## MS104-SH2 LAN コネクタ変更のお知らせ

1版 2012年3月1日

CN2 LAN コネクタ

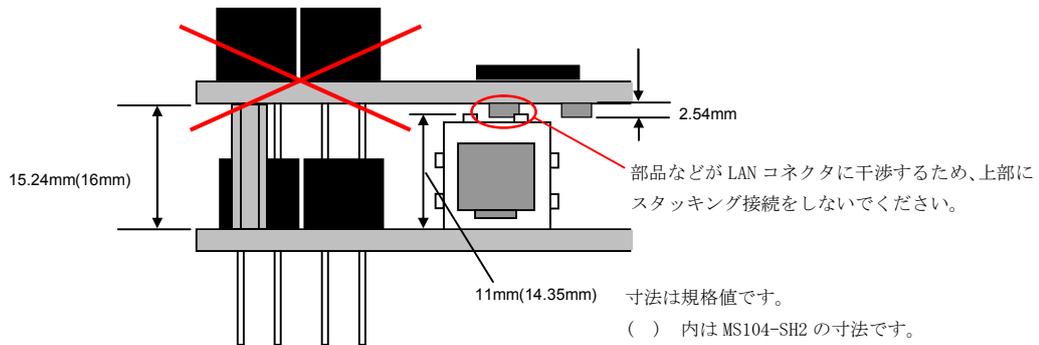
旧コネクタ	新コネクタ
型番	P52-P14-37C9 (SPEED TECH 社製)	BS-RB10073 (UDE 社製)

旧コネクタ P52-P14-37C9 の生産終了のため。

特性に相違点は無く、概観の違いのみとなります。  
新コネクタ BS-RB10073 は上部にスプリングタブが存在します。  
詳細はデータシートをご確認ください。

MS104-SH2 の LAN コネクタの実装高さは PC/104 規格寸法を超えています。

MS104-SH2 の上部にはスタッキング接続することはできませんので、スタッキング接続する場合には必ず下部に接続してください。

ただし、連結用に PC/104 コネクタを 1 段分入れることで、上部にもスタッキング接続をすることが可能になります。
